| <p><i>Betreff</i></p> <p>"Stadtgrabenstraße" - Vorschläge zur Umgestaltung; hier: Prüfergebnisse</p> |

| <p><i>Fachbereich:</i></p> <p>Fachbereich 4 - Planen & Bauen</p> | <p><i>Datum</i></p> <p>02.06.2022</p> |

| <p><i>Beratungsfolge (Zuständigkeit)</i></p> <p>Ausschuss für Stadtentwicklung und Planung ()</p> | <p><i>Sitzungstermin</i></p> <p>15.06.2022</p> | <p><i>Status</i></p> <p>Ö</p> |

ToP Ö8 „Ökologische Umgestaltung Stadtgrabenstraße“

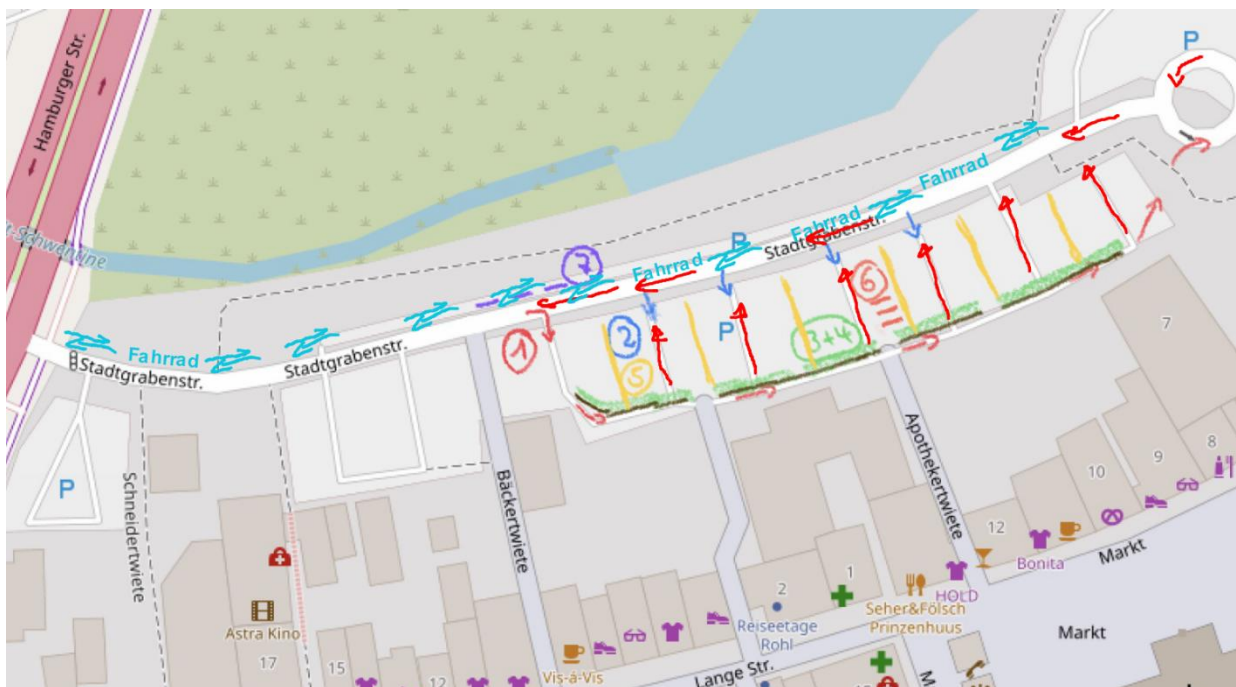
Die SPD-Fraktion begrüßt den Vorschlag „Stadtgrün Stadtgraben“ ausdrücklich.

Alternativ zu der im Vorschlag Punkt 1 aufgezeigten „Einbahnstraße nur für Anlieger“ könnte an gleicher Stelle eine Einbahnstraße für alle und die östliche Stadtgrabenstraße gegenläufig als Einbahnstraße ausgewiesen werden. In dieser Alternative würde die Abgrenzung zu den Parkbuchten (Punkt 3) entfallen und die Parkbuchten würden zu Parkgassen mit Einbahnstraßen in Fahrtrichtung Norden. Dann sollte die Stadtgrabenstraße einen Zweirichtungsradweg an der Nordseite erhalten. Gegebenenfalls müssten zur Fortführung des Radweges die Parkplätze westlich der Bäckertwiete und nördlich der Stadtgrabenstraße dafür wegfallen.

Zusätzlich könnte es sinnvoll sein, Regenwasserzisternen für die Bewässerung der Bäume und Grünflächeneinzubauen.

Die Belange des Fahrradverkehrs sind in beiden Varianten direkt betroffen. Das Fahrradforum sollte daher in die Entscheidungsfindung einbezogen werden.

Die für die obere „Stadtgrabenstraße“ vorgeschlagene Einrichtung einer „Einbahnstraße für alle“ ist grundsätzlich möglich. Ob diese Verkehrssystemvariante insbesondere für den Busverkehr (ÖPNV und Tourismus) akzeptabel ist, erscheint zumindest fraglich, da die Pkw-Parkieranlagen umfahren werden müssen, um die in der unteren „Stadtgrabenstraße“ liegenden Haltestelle und Busparkplätze zu erreichen.

Die Anlegung eines Zweirichtungsradweges an der Nordseite der unteren „Stadtgrabenstraße“ ist mit einer größeren Baumaßnahme und einer umfangreichen Flächeninanspruchnahme durch Radverkehr verbunden. Der Wegfall von vorhandenen Parkplätzen erscheint dafür erforderlich.

Der Einbau von Regenwasserzisternen für die Bewässerung der vorhandenen Bäume und Grünflächen ist zur ressourcenschonenden Versorgung der Grünstrukturen sinnvoll und sollte im Rahmen von angedachten Maßnahmen zur Revitalisierung der Bäume mitgedacht werden.
